パブリックコメントを踏まえた治水対策案の追加

国土交通省 近畿地方整備局

◆パブリックコメントにおいて、3件の具体的なご提案があり、以下のとおり治水対策案の検討を行った。

治水対策案II-2：遊水地（新規遊水地（大戸川沿川））+河道の掘削

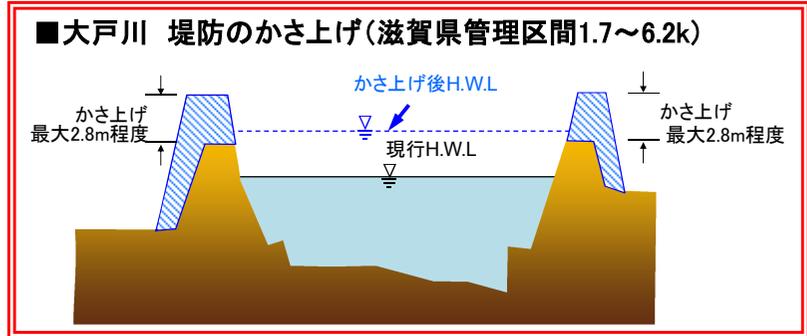
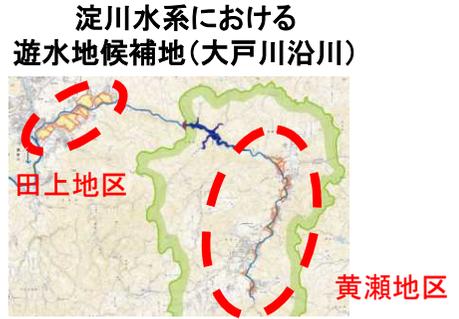
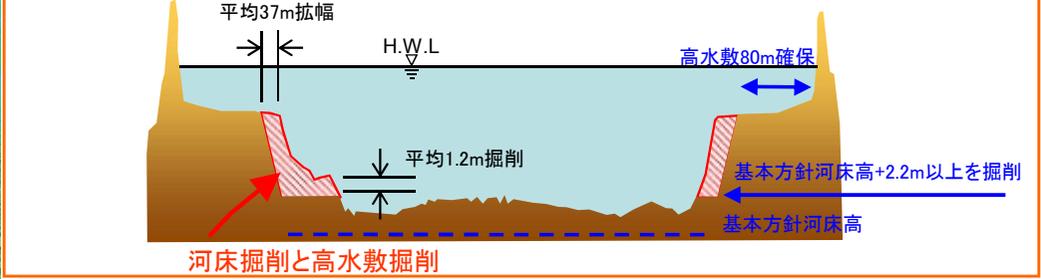
- 環境面も考慮すると治水対策案Ⅱ－2(新規遊水地)案が良い。

- 治水対策案Ⅱ－2(遊水地(新規遊水地(大戸川沿川))+河道の掘削)については、概略評価においてコストの観点より棄却したが、ご意見を踏まえ抽出することとする。

淀川は3.8km、大戸川は7.5kmにわたりH.W.Lを超過するため、大戸川沿川の田上地区および黄瀬地区の新規遊水地により洪水流量を調節するとともに、大戸川の吉祥寺川合流点から上流においては $310\text{m}^3/\text{s}$ 増となるよう堤防のかさ上げを行う。淀川本川では約 $100\text{m}^3/\text{s}$ 増となるよう河道を掘削を行う。

治水対策案Ⅱ-3：瀬田川新堰+河道の掘削

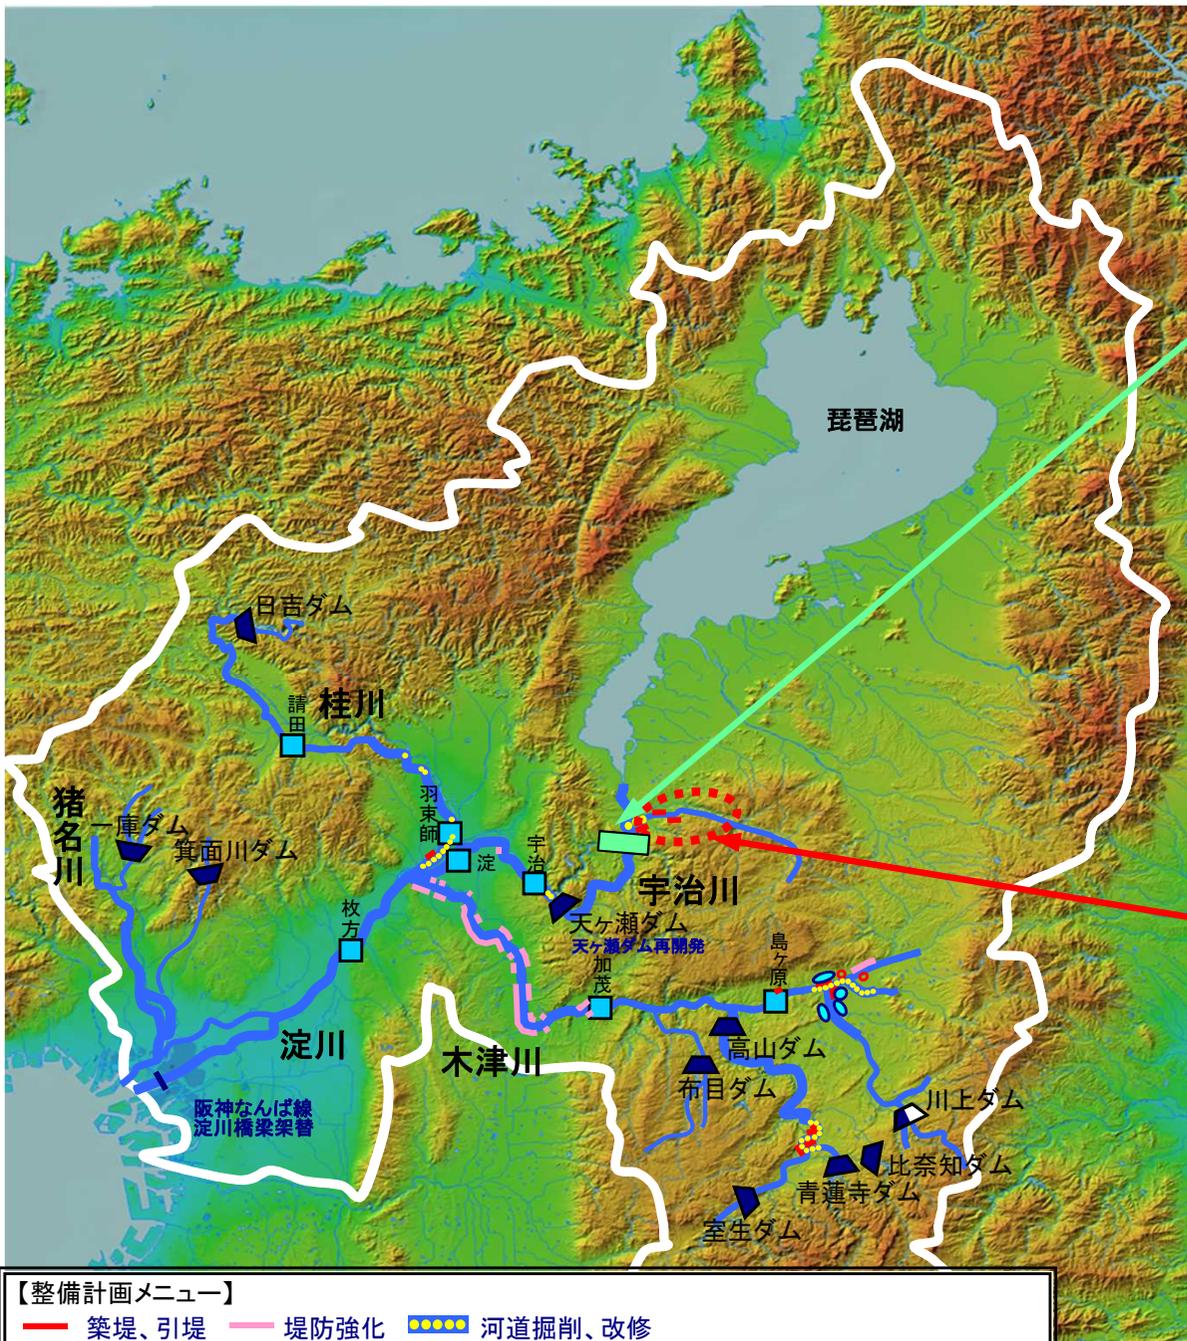
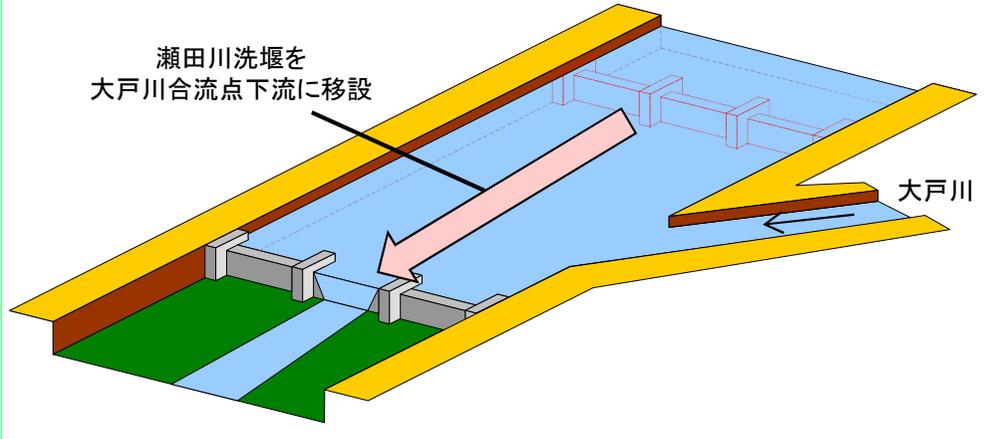
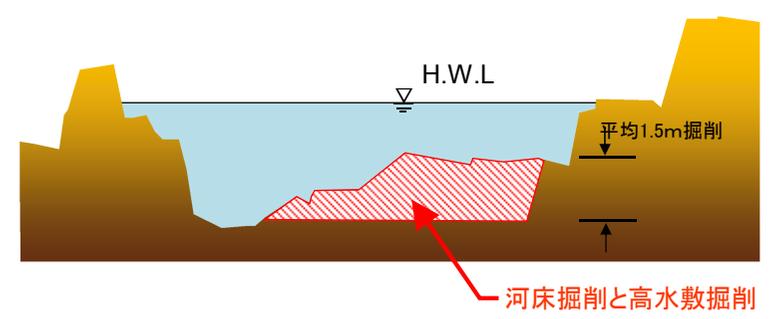
- 現瀬田川洗堰を大戸川瀬田川合流点より下流に移設改築する。新堰建設により、大戸川ダムは不要、天ヶ瀬ダムの予備放流も不要、天ヶ瀬ダム残流域の流量調節は天ヶ瀬ダムのサーチャージ容量1,000万m³により行う。

- 大戸川の瀬田川合流点より下流に、現瀬田川洗堰の位置を変更。
- 本堰の全閉高さは琵琶湖水位1.4mとし、洪水調節のための流量調節は0～1,500m³/sとする。
- 琵琶湖水位1.4mに伴って必要となる築堤および事前放流(大戸川流入に伴う琵琶湖水位上昇分)に必要な河道掘削を実施。
- 大戸川については目標流量を流下させるために必要な対策として、安価である河道掘削を組み合わせる。

淀川は3.8km、大戸川は7.5kmにわたりH.W.Lを超過するため、瀬田川洗堰を大戸川合流点下流に移設することにより、淀川への洪水流量を調節し、大戸川で約300m³/s増となるよう河道を掘削する。

治水対策案Ⅲ-4：利水容量買い上げ（日吉、高山、青蓮寺、比奈知）＋河道の掘削＋堤防のかさ上げ

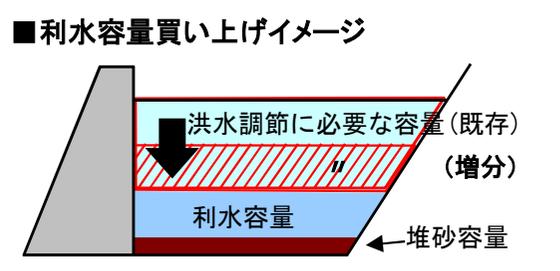
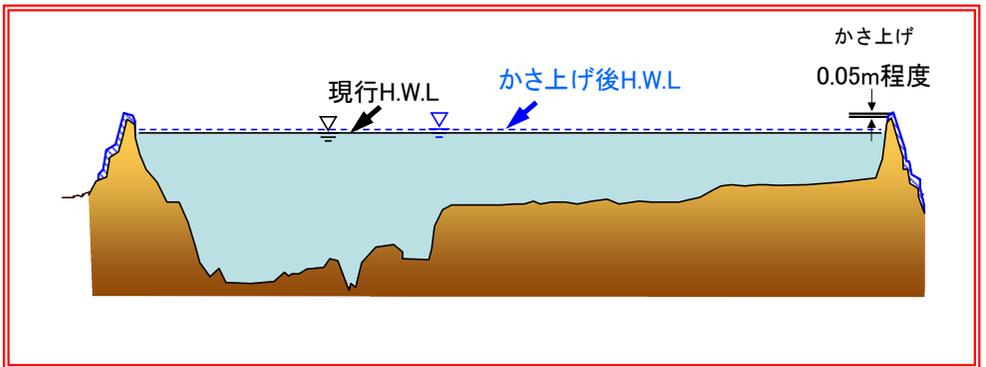
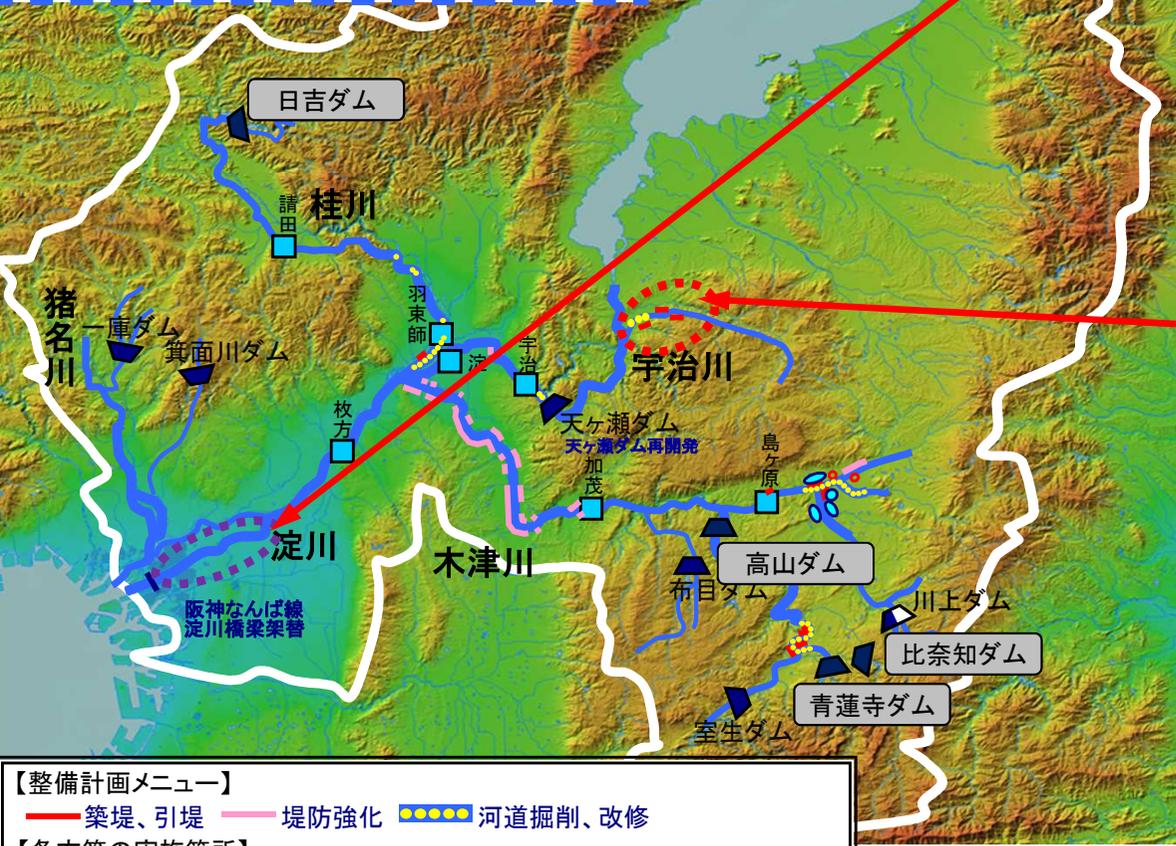
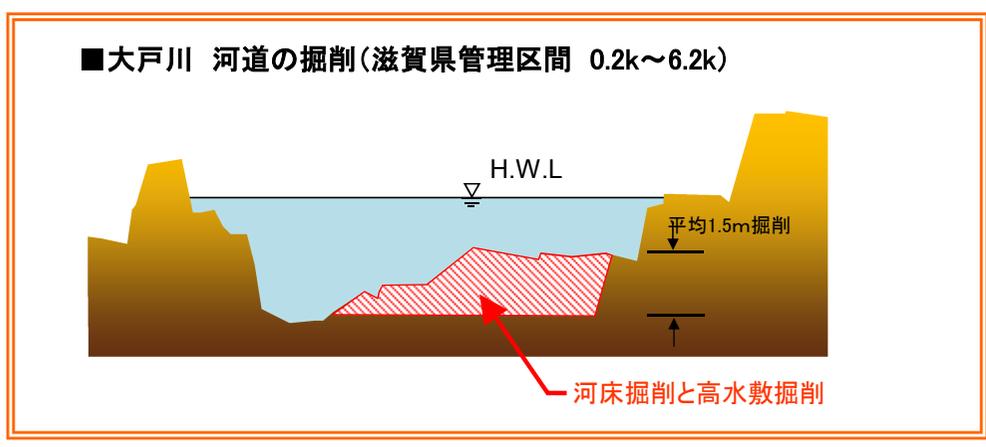
- 淀川については、活用可能な利水容量の活用で流量カットを図り、目標流量に対して不足し計画高水位を超える区間については、感潮区間の堤防並のコンクリート堤防で堤防強化することで対応する。大戸川については河道の掘削で対応する。

- 活用可能な利水容量(日吉ダム、高山ダム、青蓮寺ダム、比奈知ダム)を活用。
- 計画高水位を超える区間についてはコンクリート堤防による堤防強化で対応することについては、技術的に手法が確立されていないため適用することは困難。
- そのため、淀川本川の目標流量に対して不足し計画高水位を超える区間については、堤防かさ上げを実施する。
- 大戸川については、河道の掘削を組み合わせで立案する。

淀川は3.8km、大戸川は7.5kmにわたりH.W.L.を超過するため、4つの既設ダムの利水容量買い上げにより洪水流量を調節し、淀川本川で約200m³/s増となるよう堤防を嵩上げし、大戸川で約300m³/s増となるよう河道を掘削する。
